Fiscalização Técnica Programada RSU (São José dos Quatro Marcos) - FTP RSU 01/2025

Fiscalização Técnica Programada do Manejo dos Resíduos Sólidos do município de São José dos Quatro Marcos-MT - AGERR Pantanal-MT

Mirassol D'Oeste - MT, março de 2026.

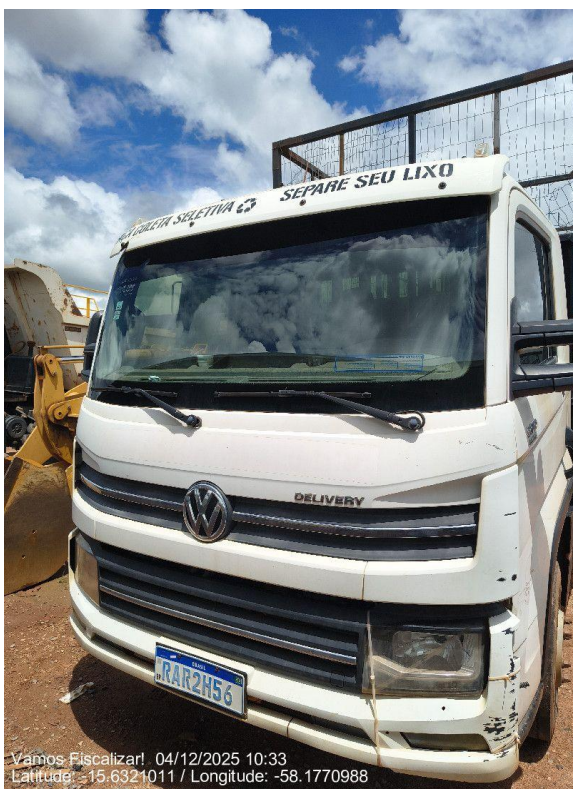
É realizada a limpeza periódica dos contentores coletivos?	Sim

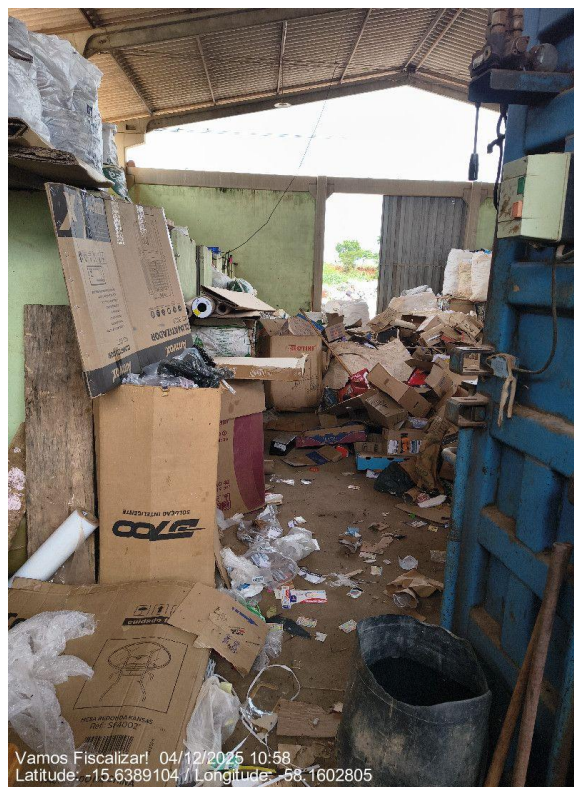
As instalações estão em condições de manutenção e conservação adequadas?

Sim

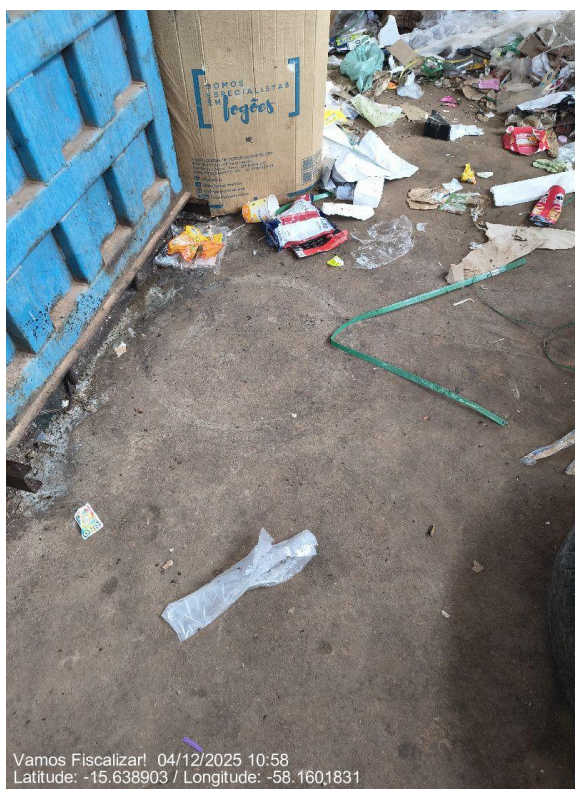
A unidade possui piso impermeabilizado?

Sim
